Европейская экономическая комиссия**Комитет по внутреннему транспорту****Всемирный форум для согласования правил
в области транспортных средств****Сто девяносто первая сессия**

Соглашение 1958 года:**рассмотрение проектов поправок к существующим
правилам ООН, представленных GRSP****Предложение по поправкам серии 05 к Правилам № 94
ООН (лобовое столкновение)****Представлено Рабочей группой по пассивной безопасности***

Образец А
(см. пункт 4.4 настоящих Правил)

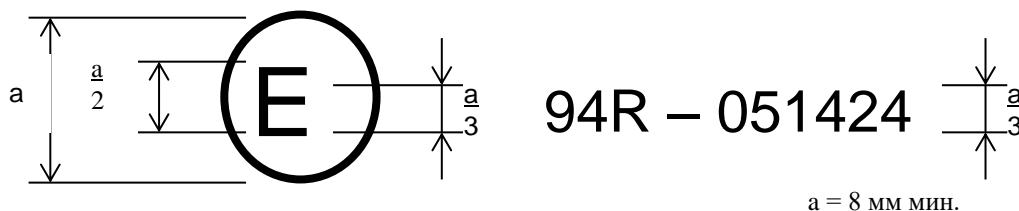
Приложение 2 изменить следующим образом:

Приведенный выше знак официального утверждения, проставленный на транспортном средстве, указывает, что данный тип транспортного средства официально утвержден в Нидерландах (Е 4) в отношении защиты водителя и пассажиров в случае лобового столкновения на основании Правил № 94 ООН под номером официального утверждения 051424. Номер официального утверждения указывает, что официальное утверждение было предоставлено в соответствии с предписаниями Правил № 94 ООН с внесенными в них поправками серии 05.

Образец В
(см. пункт 4.5 настоящих Правил)

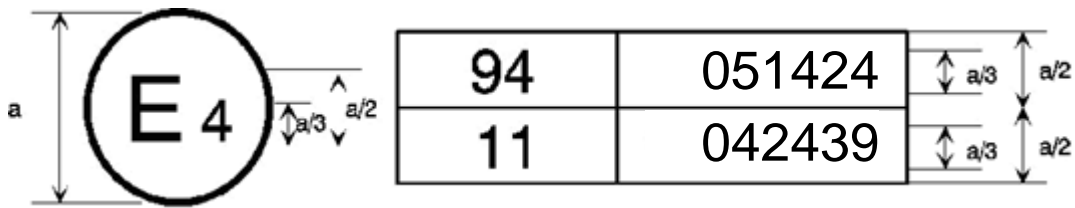
Первые две цифры номеров официального утверждения указывают, что в момент предоставления соответствующих официальных утверждений Правила № 94 ООН включали поправки серии 05, а Правила № 11 ООН — поправки серии 04».
